## GMINA NOWOGRODZIEC

Nr sprawy: ZP.271.10.2023

*Dotyczy postępowania o udzielenie zamówienia publicznego nr ZP.271.10.2023 pn. „Budowa placu zabaw w Milikowie”*

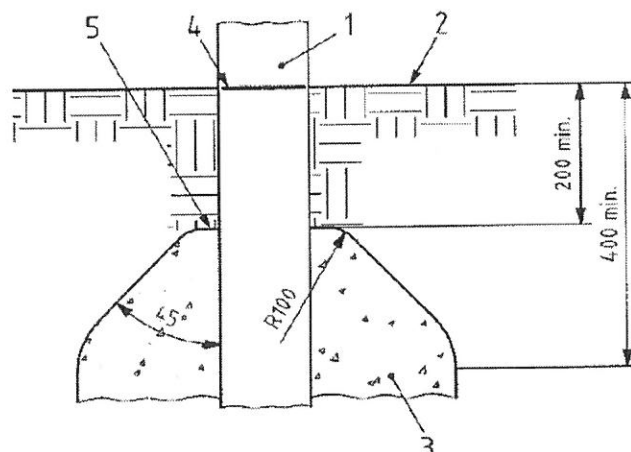
Projektant wskazał, iż projektuje się stopy fundamentowe z betonu B-30 o wym. 40x40x80 cm, w których są kotwione urządzenia kotwami stalowymi o średnicy 14 mm. Czy Zamawiając wyraża zgodę aby Wykonawca zamontował zestaw zgodnie ze sztuką budowlaną i normą PN-EN 1176? Wykonawca ustawienie słupów zestawu odbywa poprzez zamocowanie w fundamentach betonowych - bloczkach o wymiarach min. 38x24x12 cm. Zasadniczo zestawy zaprojektowano tak, że fundament stanowi wyłącznie podparcie, nie pracując jako usztywnienie zestawu, lecz zapobiegają wyrwaniu. Dla luźnego podłoża (np. piasku), fundamenty powinny być zainstalowane przy użyciu jednej z następujących metod:

- fundamenty dla słupów, podstaw i elementów mocujących powinny być na głębokości co najmniej 400 mm poniżej powierzchni obszaru gry;
- jeżeli części górne fundamentów są zgodne z tymi pokazanymi na rysunku poniżej, fundamenty dla słupów, podstaw i elementów mocujących powinny być na głębokości co najmniej 200mm poniżej powierzchni obszaru gry.

Wystające części fundamentów, takie jak główki śruby, powinny być na głębokości co najmniej 400 mm poniżej powierzchni obszaru gry, jeżeli nie są właściwie pokryte lub wykończone.

Pozostałe elementy konstrukcyjne montowane są wg szkicu z normy 1176.  
Wymiary liniowe w milimetrach.

Producent urządzenia odpowiada za system posadowienia urządzeń. Zaproponowane rozwiązanie jest dopuszczalne, a wykonawca powinien wykazać się wymaganymi atestami i certyfikatami.
